Bergen  
17.10.2018

## Befaring til renseparken ved Kloppedalsbekken, 16.10.18

**Figur 1:** Fangdammer i Kloppedalsbekken, Mjåtveitvassdraget i Meland.

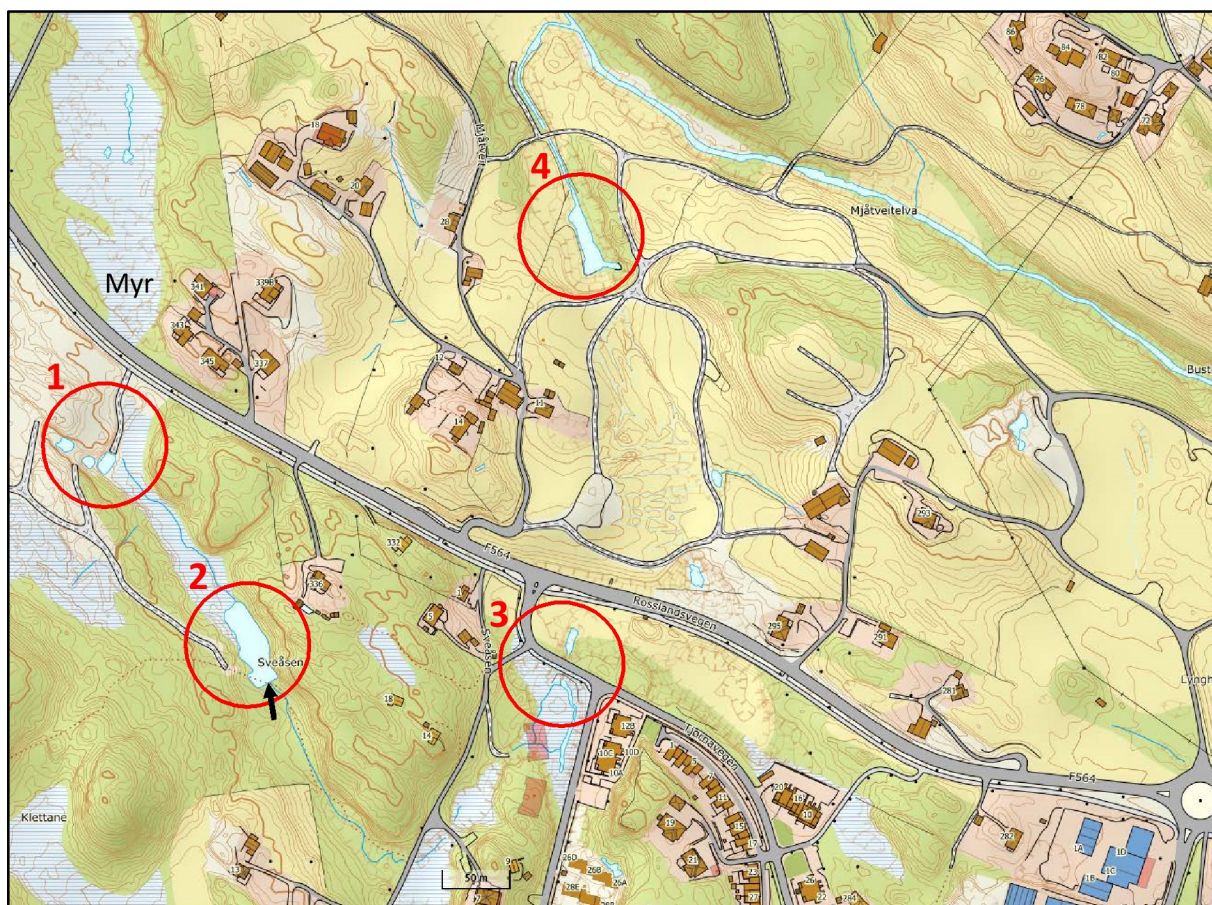
Renseparken ved Sveåsen mottar sigevann fra et par mindre fangdammer som ligger sør for industriområdet i Kloppedalen (Figur 1, sirkel nr. 1). Den tilføres også vann fra et myrområde som ligger like nord for Rosslandsvegen. Selve damkonstruksjonen i renseparken (markert med pil i sirkel nr. 2) har et betongfundament, som etter det man kjenner til ikke er støpt ned mot fast fjell, men ligger på et underlag av grus og stein. Underlaget er m.a.o. porøst. Den 16.10.18 var det tydelig at mye - kanskje mesteparten - av vannet som passerte damkonstruksjonen rant gjennom på undersiden av dammen. Noe vann rant også over midt på dammen (Figur 2, se også vedlagte videoklipp som følger dette skrevet). Frode og Kjetil Tufte mener at dammen har fått skade etter trefelling i området, i forbindelse med at større, felte graner ble dratt over damkanten da de skulle transporteres ut fra området. Både treverket på toppen av dammen, og sannsynligvis også fundamentet under dammen har blitt påvirket av dette. Treverket er tilsynelatende ikke lenger godt avvatret, slik at overløpet av vann nå er mest konsentrert mot midten av dammen.

To andre fangdammer i vassdragsstrengen ble også sett på under befaringen. Dammen ved Tjørnavegen (Figur 1, sirkel nr. 3) ligger like nedenfor et område der det skal settes opp boligblokker. I forbindelse med dette arbeidet vil det oppstå avrenning fra masser. Det bør her vurderes om fangdammen ved Tjørnavegen er stor nok og har god nok funksjon til å være et effektivt sedimenteringsbasseng. En noe større fangdam (Figur 1, sirkel nr. 4) ligger ca 100-150 m ovenfor Kloppedalsbekkens samløp med Mjåtveitelven. Her renner vannet ut på siden av damkonstruksjonen, og ikke over en bred, avvattret "damkrone". Denne fangdammen kan også vurderes utbedret.
